Keuringsverslag van een elektrische laagspanning- en zeer lage spanningsinstallatie

NIET CONFORM

Datum keuring: 05/08/2026

Straatnaam Oudenaardsesteenweg
Huisnummer 719
Busnummer
Postcode 9420
Gemeente Erpe-Mere
Land België

Afbeelding schakel- en verdeelbord:

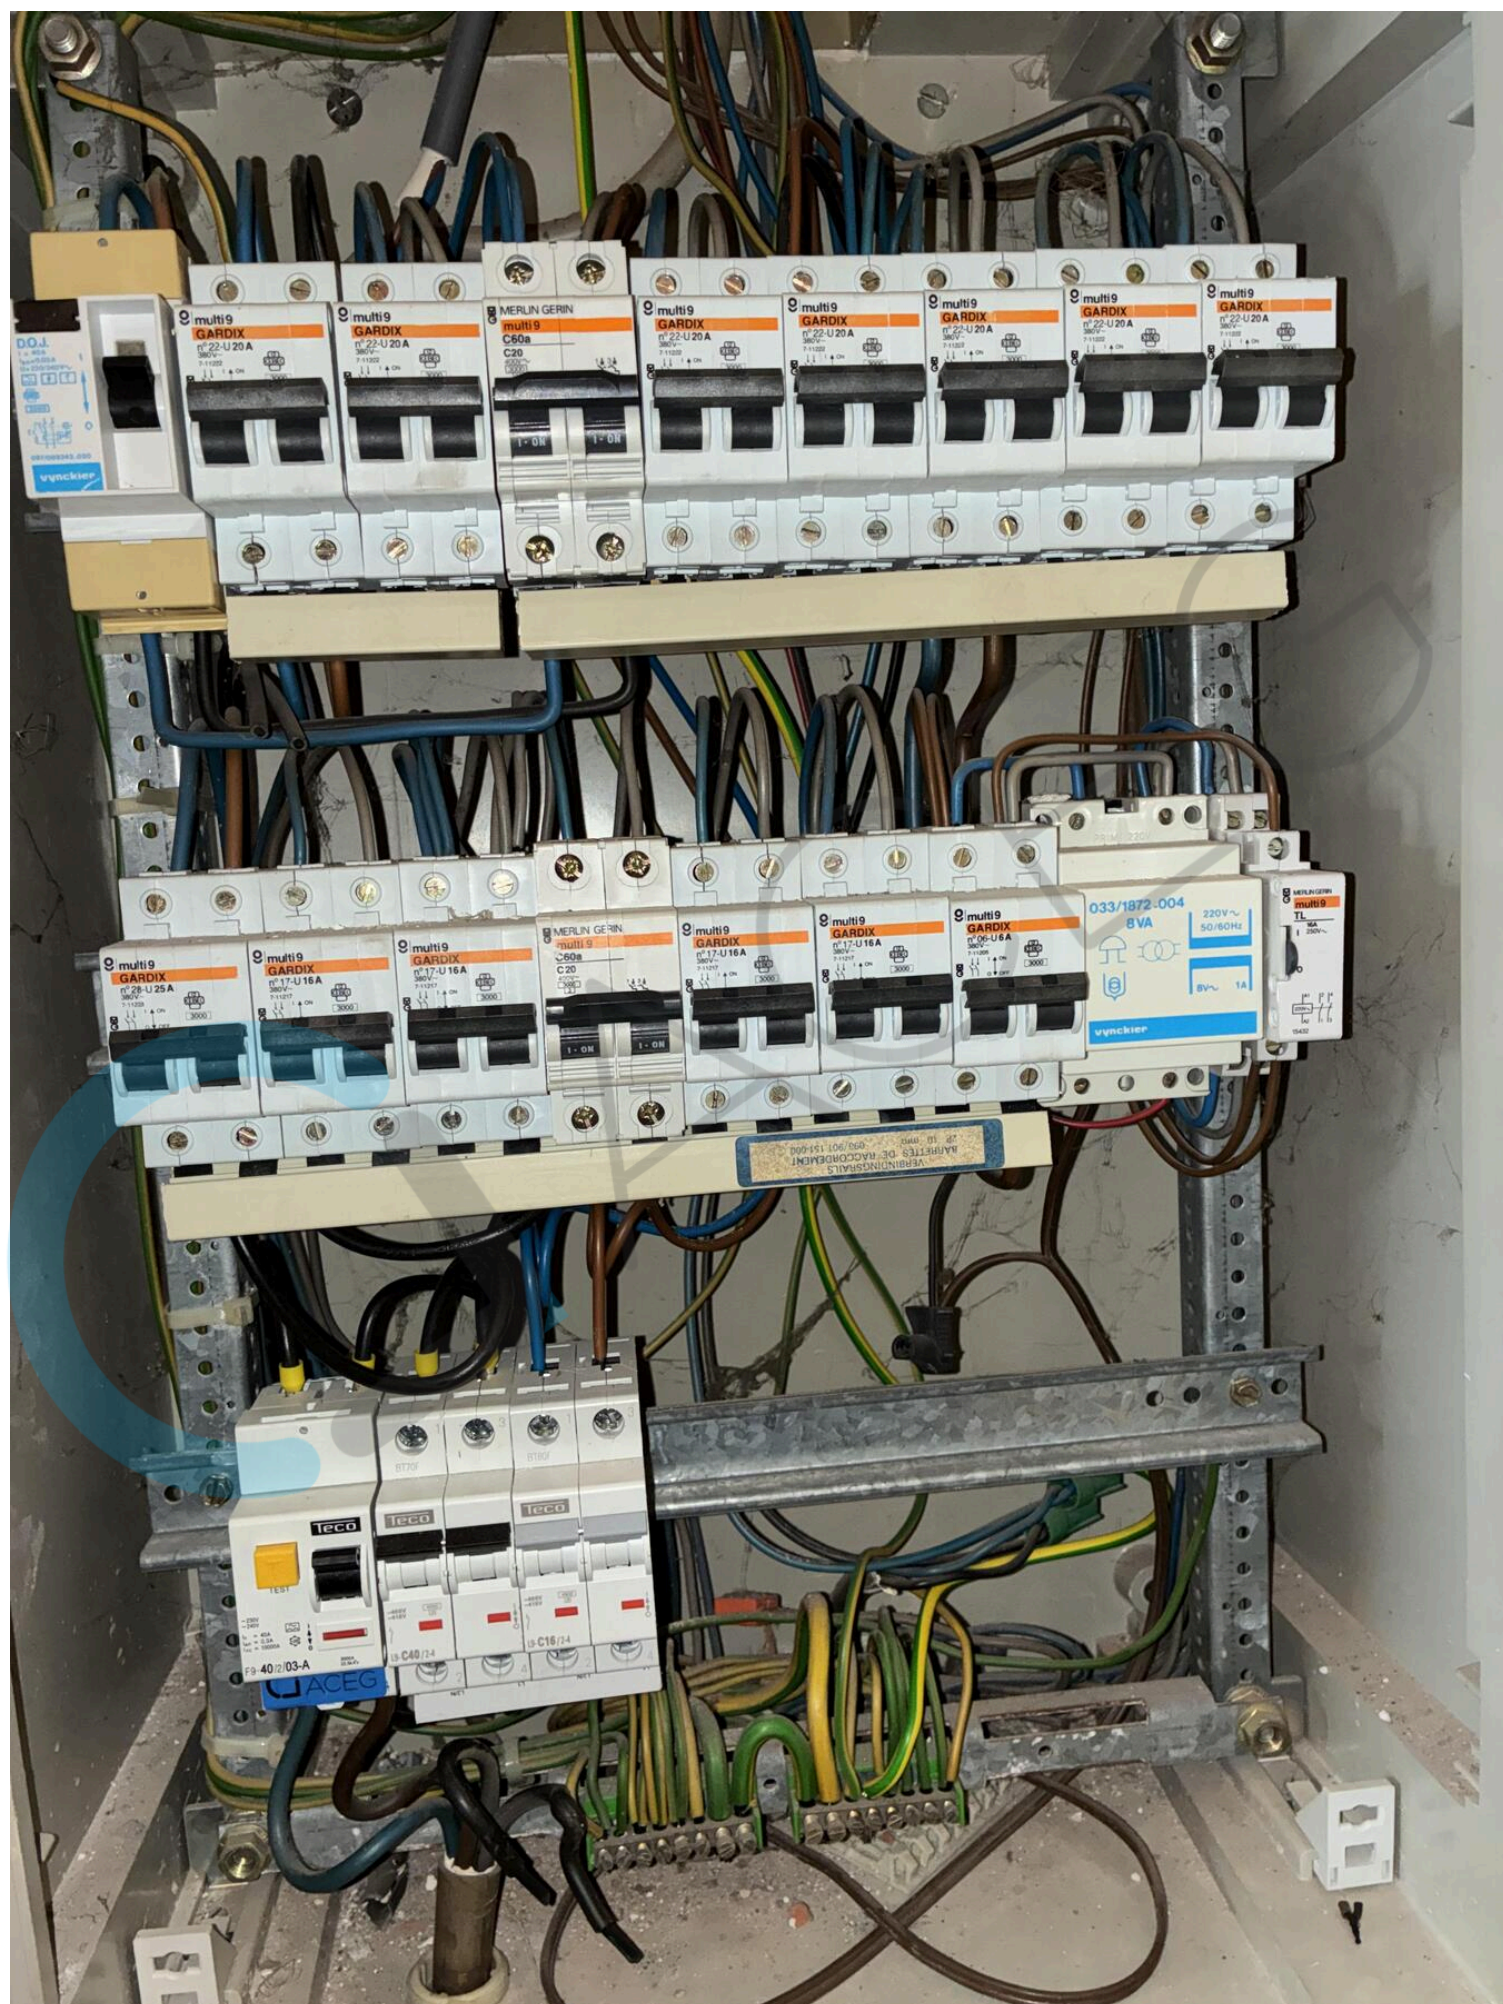
- N37 Aanvang installatie dateert van voor 01/06/2020
- Zie kring 12 en 16. Meerdere geleiders (3x) in 1 klem NOK
- Deksel buitenstopcontact ontbreekt
